**UMWELTVERTRÄGLICHKEITSPRÜFUNG
IM VEREINFACHTEN VERFAHREN**

**EVN Naturkraft GmbH und ImWind Erneuerbare
Energie GmbH;
Windpark Großkrut-Altlichtenwarth II**

**ZUSAMMENFASSENDER BEWERTUNG
DER UMWELTAUSWIRKUNGEN**

WST1-UG-75, St. Pölten, April 2026

Abbildung 1: Windpark – Übersicht Verkehr (Quelle: Einreichoperat, Einlage B.02.03.00-00 Detailpläne WKA [A2-A3])

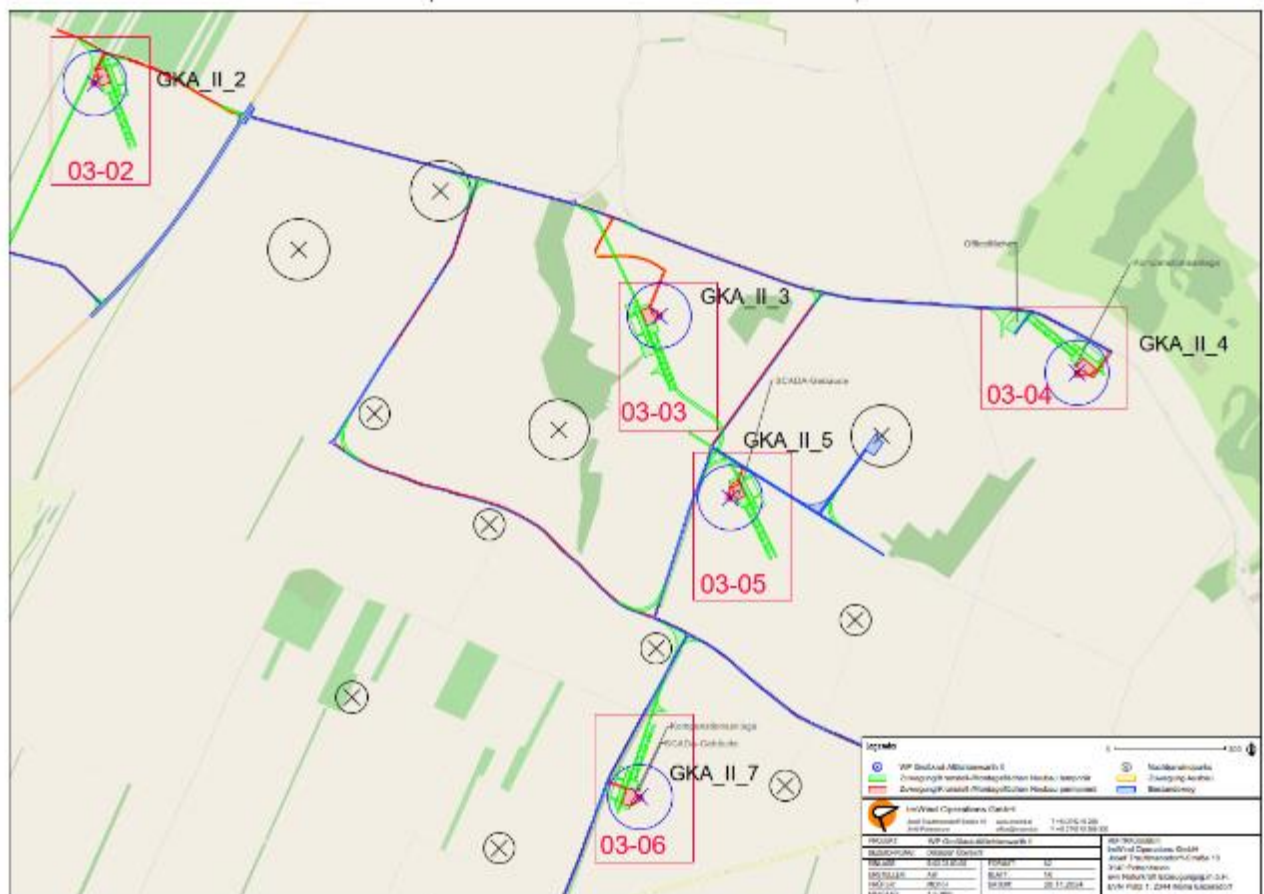
Die Routen verlaufen zum Teil im Bereich der Zuwegung oder werden gequert. Temporäre Beeinträchtigungen sind nicht auszuschließen.

Durch die Windparkverkabelung sind kurzfristige Beeinträchtigungen von Rad- und Wanderwegen ebenfalls nicht ausgeschlossen.

Zur Vermeidung und Verminderung von Beeinträchtigungen wird im Anhang eine Auflage formuliert. Unter Berücksichtigung der Auflage werden die verbleibenden Auswirkungen als gering eingestuft.

Abbildung 3: Darstellung der Horststandorte des Rotmilans basierend auf den Einreichunterlagen (eigene Nachdigitalisierung) inkl. einem 3 km Puffer um diese Horststandorte sowie Lage des Zielgebietes für die Anlage der Greifvogelbrachen (Maßnahme VÖ 1).

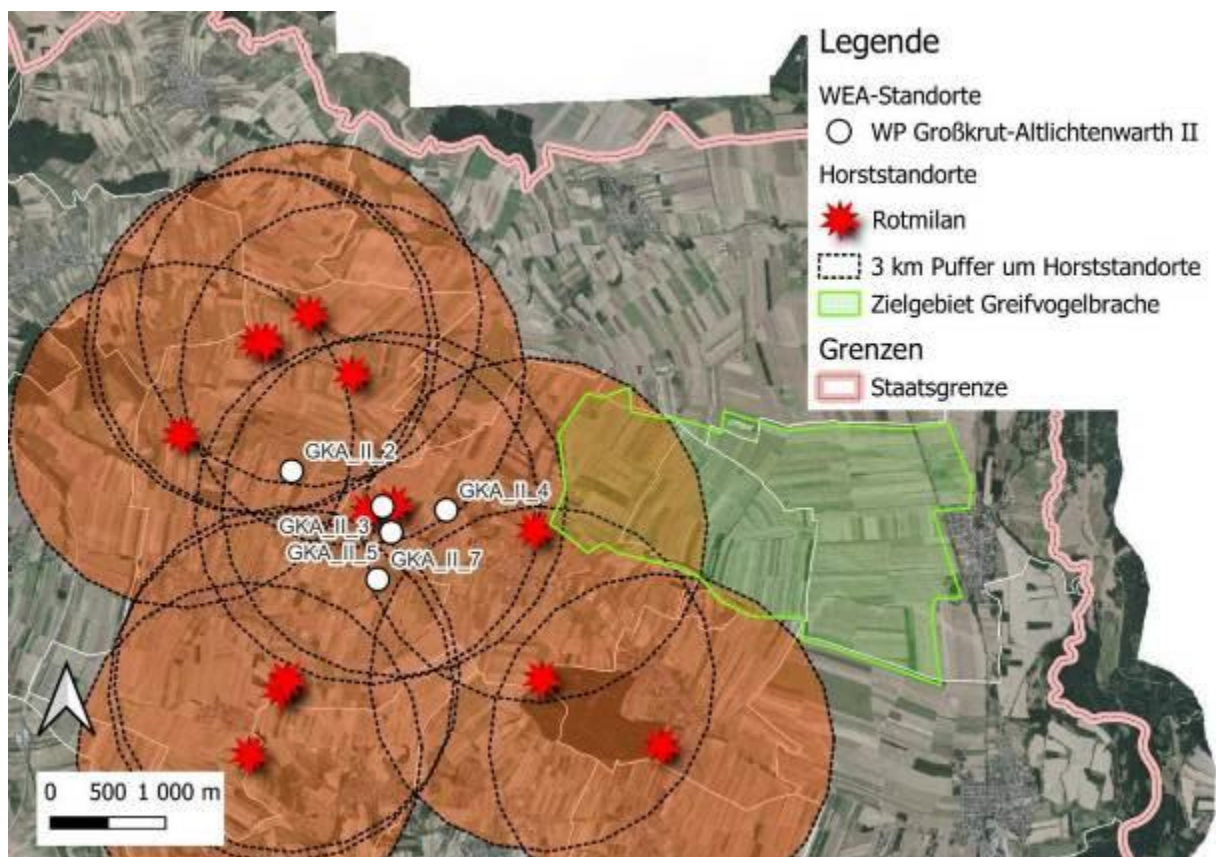
Zur Wirksamkeit der Anlage von artenreichen Ackerbrachen (VÖ 1): Es ist davon auszugehen, dass es durch die Umwandlung bestehender Intensiväcker in Brachen zu einer Verbesserung der Nahrungsverfügbarkeit für den Rotmilan sowie auch für andere Greifvogelarten kommt. Die Anlage dieser Flächen zwischen dem ESG und

dem WP-Areal ist aus sachverständiger Sicht günstig, da damit für Individuen, welche aus dem ESG in Richtung Westen und den WP fliegen, zusätzliche Lebensräume geschaffen werden. Offen bleibt, inwieweit dadurch auch Lenkungseffekte für die im Umfeld um den WP Großkrut-Altlichtenwarth befindlichen Rotmilan-Reviere erzielt werden können. Aus diesem Grund sind in der nachfolgenden Abbildung 3 die bekannten Horststandorte des Rotmilans dargestellt. Dabei wurde um jeden Horststandort ein 3 km Puffer gelegt, da basierend auf Literatur bekannt ist, dass sich die Raumnutzung von Rotmilanen während der Brutzeit auf einen Radius von 2-3 km (maximal 4) beschränken (Heuck et al., 2019, Aebischer & Scherler, 2021, Klein et al., 2021). Aus der Abbildung 3 ist ersichtlich, dass rd. 2/3 der Zielfläche für die meisten der im Umfeld brütenden Rotmilane zumindest während der Brutzeit außerhalb des bekannten Aktionsradius liegen. Die Maßnahme wird als Kompensation für die Eingriffe in Rotmilan-Lebensräume durch das geplante Vorhaben teilweise anerkannt, da Rotmilane außerhalb der Brutzeit deutlich größere Aktionsradien aufweisen und damit auch eine Nutzung dieser Flächen durch die Brutpaare bzw. deren Jungvögel zu erwarten ist.

Aus der Literatur ist zudem bekannt, dass derartige Flächen auch eine Attraktionswirkung haben, allerdings bleibt die Frage offen, inwieweit hier von gezielten Lenkungseffekten gesprochen werden kann (WULFERT et al., 2022, BFN, 2024). Zusammenfassend wird der projektimmanenten Maßnahme der Neuanlage von insgesamt 15 ha Brachen eine „mäßige“ Wirksamkeit für den Rotmilan attestiert.
